Settore Edilizia scolastica e Gestione del territorio
Servizio Pianificazione territoriale e urbanistica
 Via Sora, 4 - 24121 Bergamo
 Tel. 035.387288
 segreteria.urbanistica@provincia.bergamo.it
 protocollo@pec.provincia.bergamo.it

Oggetto: Verifica di assoggettabilità a VAS del “Piano Attuativo in variante all’ATP-A1 e ATP-B in Via Togliatti e Via B. Croce” con modifica al PGT vigente (DdP).
Contributi e osservazioni.

Estratto tav. P5 Planimetria di progetto, cfr. pag. 64 del RP

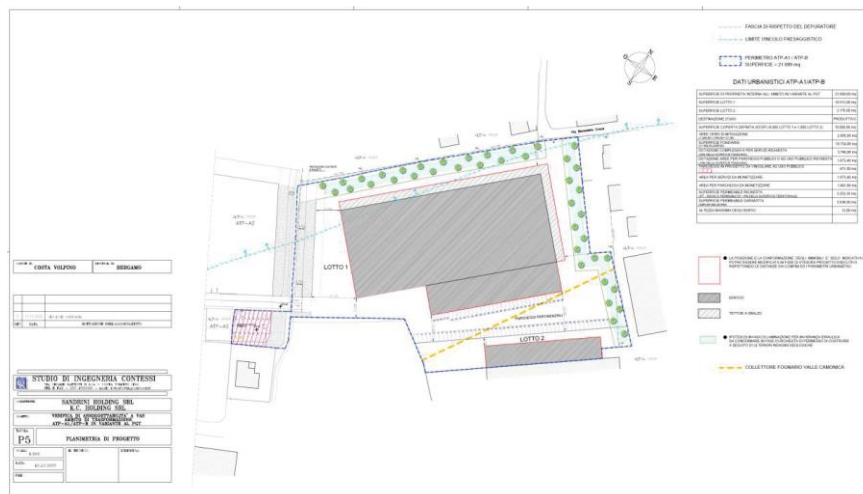
Il RP mette a disposizione un solo elaborato grafico progettuale che, data la scala dell'estratto, risulta di difficile lettura. Si veda quanto di seguito meglio riportato.

Figura 3 – Stralcio Tavola 16 “Rete Ecologica Comunale” del Piano dei Servizi (PdS) del PGT vigente

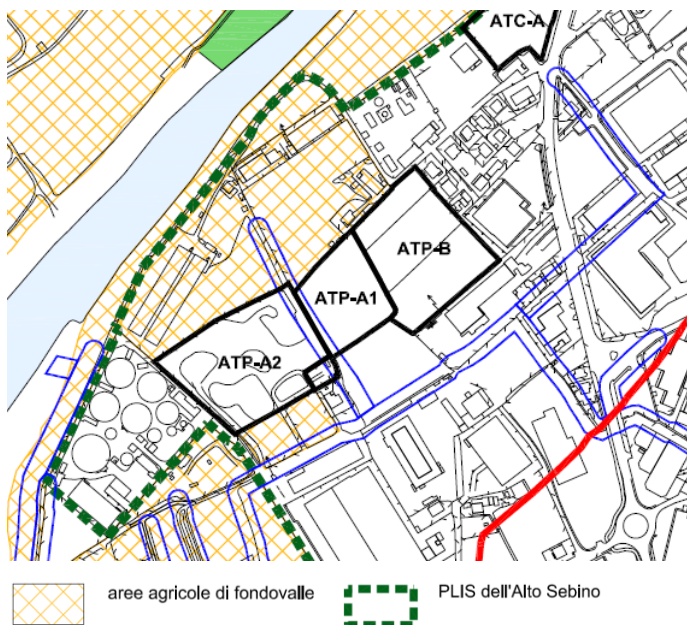
Verificato, tuttavia, che l’area oggetto del PA oltre ad interferire con elementi primari della RER e della REP, confina con “aree agricole di fondovalle” individuate dalla vigente Tavola della Rete Ecologica Comunale (Figura 5), si ritiene necessario che venga predisposto uno specifico e idoneo progetto del verde che contempli e coordini tutte le diverse misure progettuali necessarie per evitare la formazione isole di calore e consentire un adeguato inserimento paesistico-ambientale dell’intervento; dette misure non sono attualmente rilevabili dalla consultazione dello stralcio della Tavola P5 “Planimetria di progetto” riportato all’interno del RP (Figura 4).

Figura 4 – Tav. P5 Planimetria di progetto (Stralcio Rapporto preliminare)

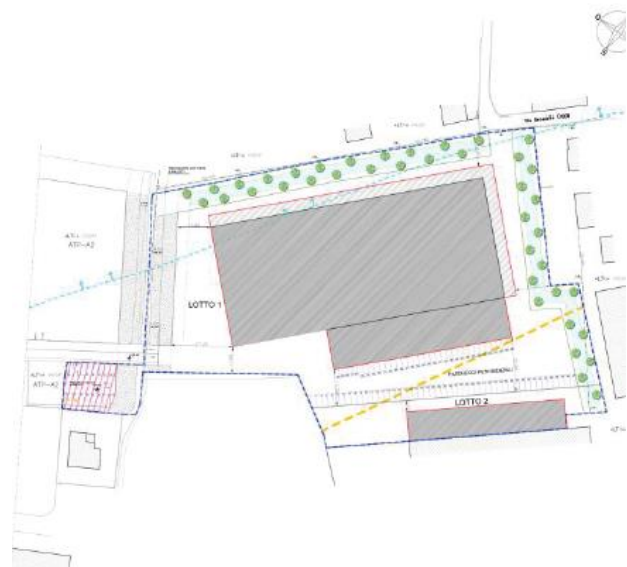
- dell'area a **parcheggio** ad uso pubblico previsto in asfalto (stante quanto precisato a pag. 65 del RP), tenuto conto che il tema dell'ombreggiamento e della permeabilità delle aree destinate a parcheggio risulta di fondamentale importanza per contrastare il fenomeno “isola di calore” e, contestualmente, perseguire un migliore inserimento paesaggistico di queste tipologie di interventi, si invita a riferirsi alle numerose tecniche cosiddette “Nature Based Solutions” (NbS) (tra i quali parcheggi minerali permeabili, parcheggi verdi, parcheggi alberati e drenanti con giardini della pioggia, ecc), valide sia in termini di mitigazione che di adattamento ai cambiamenti climatici e riferibili sia all'uso del verde che alla gestione delle acque. Tali soluzioni progettuali sono, peraltro, incentivate nel Regolamento Regionale n. 7 del 2017 sul tema dell'invarianza idraulica e idrologica, recentemente aggiornato⁴. Gli obiettivi a cui ambiscono queste tipologie di approcci sono più ampi della sola invarianza idraulica e idrologica e consentono di meglio rispondere alla necessità di realizzare ambienti urbani migliori dal punto di vista ambientale nel suo complesso (la qualità dell'acqua, dell'aria, il micro clima, la biodiversità e la fruizione);

- della fascia mitigativa, classificata come “aree verdi di mitigazione” nella Tavola 14 “Piano dei Servizi” del PGT vigente (Figura 6) e disciplinata all'art. 24 delle Norme Tecniche di Attuazione del PdS, si suggerisce che la piantagione della stessa avvenga con un sesto di impianto naturaliforme, con utilizzo di specie arboree-arbustive autoctone e coerenti con il contesto, che possano garantire oltre che un corretto inserimento paesaggistico anche la connettività ecologica verso gli spazi agricoli, che costituiscono ambiti complementari di permeabilità ecologica in ambito planiziale.
